N I E D E R S C H R I F T

**über die öffentliche Sitzung des Ausschusses für Umwelt
und Technik**

vom 24.07.2019

Neubau einer Maschinen- und Gerätehalle **Zollenreute, Mochenwanger Straße 58, Flst. Nr. 187 und 187/2** **Vorlage: 40/432/2019**

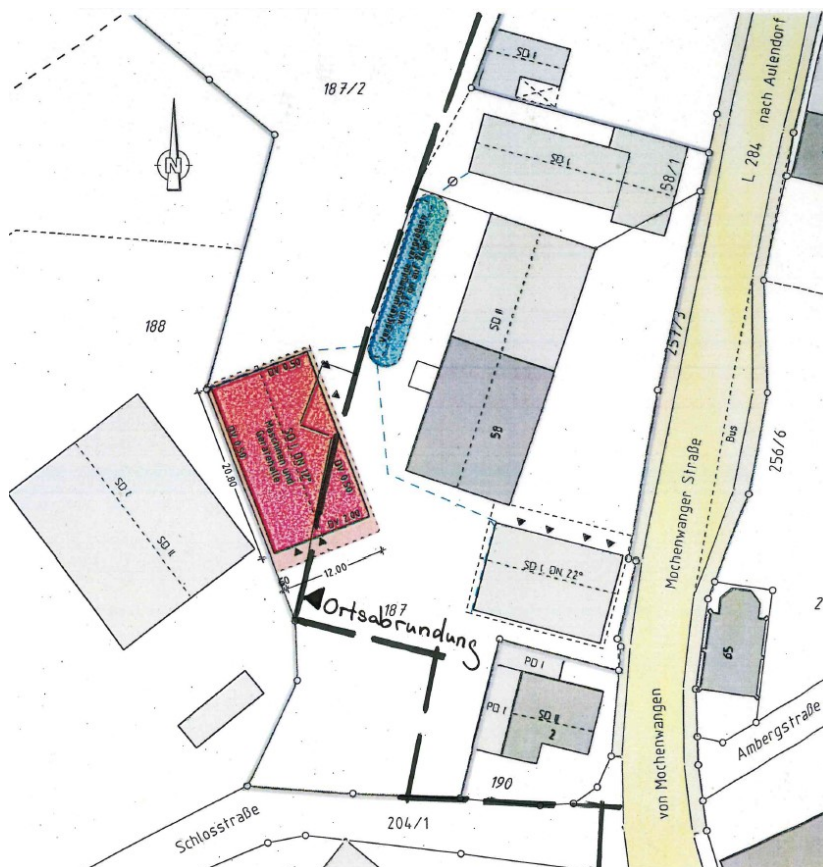
Das Bauvorhaben liegt zum Großteil außerhalb des Geltungsbereichs der Ortsabrundung Zollenreute. Weitere Festsetzungen sind nicht Inhalt der Ortsabrundung.

Die baurechtliche Rechtsgrundlage wird vom Landratsamt nach § 34 BauGB eingestuft. Dies wurde im Vorfeld bei zwei Ortsterminen festgestellt. Ein Teil der Halle liegt zwar

außerhalb der Abrundungssatzung Zollenreute, diese Grenze ist aber nach Rechtsprechung nicht unbedingt das Ende des Innenbereichs. In der Örtlichkeit bildet die starke Hangkante zum Tobel eine Zäsur in der Landschaft. Weiter wird der Stall auf dem benachbarten Flurstück 188 zusätzlich als prägendes Gebäude gesehen. Somit wird die gesamte Hoffläche des Antragstellers hinter dem Hauptgebäude bis zur Hangkante als Innenbereich eingestuft.

Bezüglich der fehlenden Abstandsflächen zum Grundstück Flstnr. 188 wurde im Vorfeld mit Planer, Bauherr und beim Ortstermin besprochen, die neue Halle mit einer F 90 Brandwand zum nahe benachbarten Gebäude zu errichten. Dadurch wird die fehlende Abstandsfläche kompensiert.

Ein Abstand der beantragten Halle von mindestens 5 m zum Bestandsgebäude, Mochenwanger Straße 58, muss aus Brandschutzgründen eingehalten werden.

BM Burth erläutert, dass die Verwaltung an dieser Stelle die Auffassung des Landratsamtes wiedergibt. Der Großteil der geplanten Halle liegt außerhalb der Ortsabrundung. Dies ist gegenüber anderen Bauherrn, die außerhalb der Ortsabrundung bauen wollten, schwer nachvollziehbar. Zudem müssen die Grenzabstände und der Brandschutz nochmals geprüft werden. Er bezweifelt, dass die Genehmigung so einfach ist wie das Landratsamt mitgeteilt hat.

SR Groll stimmt dem zu. Außerdem hat er ein Problem mit der Materialität. Diese stört ihn bereits an der vorderen Halle erheblich.

- 1. Das Einvernehmen zum Vorhaben wird nicht erteilt.**
- 2. Die Verwaltung wird beauftragt, mit der Bauherrschaft ein Gespräch zu führen bezüglich der Fassadengestaltung der vorderen Halle.**

Westansicht:

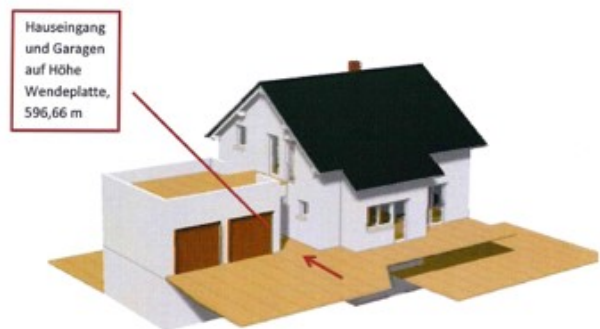
In der weiteren Planung des vorliegenden Bauvorhabens ist im Hanggeschoss des Vorhabens nun ebenfalls eine zweite Wohneinheit in Form einer Einliegerwohnung geplant. Durch die intensive Nutzung des Hanggeschosses erscheint das geplante Gebäude auf der Ostseite an beiden Fassaden zweigeschossig. Der Baukörper entspricht daher der abgelehnten Erscheinung des Gebäudes der Bauvoranfrage von 2013.

Die Bebauung des Grundstücks ist mit der Umgebungsbebauung abgestimmt. Das Gebäude mit der gewählten Firstrichtung und damit der Drehung zur Festsetzung des Bebauungsplanes fügt sich ein. Dies zeigen beigefügte Ansichten und Gebäudeabwicklungen. Die Firstrichtung ist im Gebiet allgemein uneinheitlich ausgeprägt und somit unproblematisch. Der Drehung der Firstrichtung sollte zugestimmt werden.

Die Gauben überspannen 73 % der Dachlänge. Im Bebauungsplan festgesetzt sind 33% der Dachlänge als Gaubenlänge. Die Länge der Gauben wirkt in den Dachflächen unaufgeregt und in der Gesamtkubatur schlüssig. Der Abstand zum First ist bei den Gauben ausreichend groß gewählt, so dass die Dachfläche weiterhin als Grundfläche wirken kann.

- **Überschreitung der Baugrenze mit Wohnhaus und Garage.**
- **Befreiung zur Dachneigung beim Wohnhaus zugunsten einer Neigung von 40°**
- **Drehung der Firstrichtung wie in der vorliegenden Planung eingezeichnet**
- **Dachform für den eingeschossigen Anbau und die Doppelgarage zugunsten eines begrünten Flachdaches**
- **Länge der Dachgauben entsprechend der vorliegenden Planung. Ein Abstand vom Ortgang Dachgauben zum Ortgang des Hauptdaches von ca. 2,0 m muss eingehalten werden.**

Nordansicht:

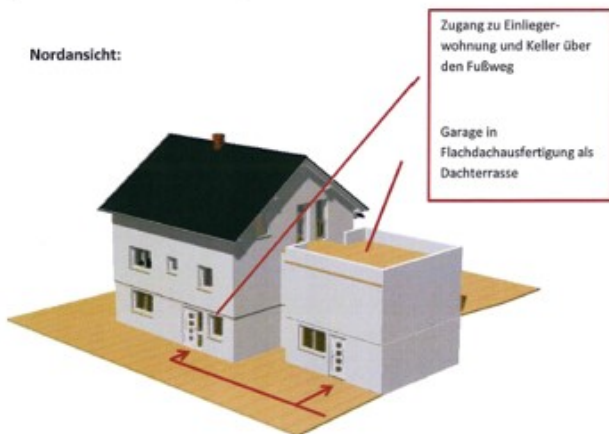
Der eingezeichnete natürliche Geländeverlauf wird an die vorgelagerten Außenflächen des Hanggeschosses auf der Nordostseite angepasst.

Im südöstlichen Bereich wird mit Geländeaufschüttungen und ca. 1 m hohe Hangbefestigungen eine ebenerdige Terrasse sowie Gartenfläche für die Freifläche des Erdgeschosses im Süden geschaffen.

Die vorliegende Planung schöpft die Möglichkeiten der Hanglage bezüglich Belichtung und Erschließung aus. Es ist aber vorstellbar, dass das natürliche Gelände gefällig angeschlossen wird bzw. eine naturnahe Terrassierung nach Südosten geplant ist.
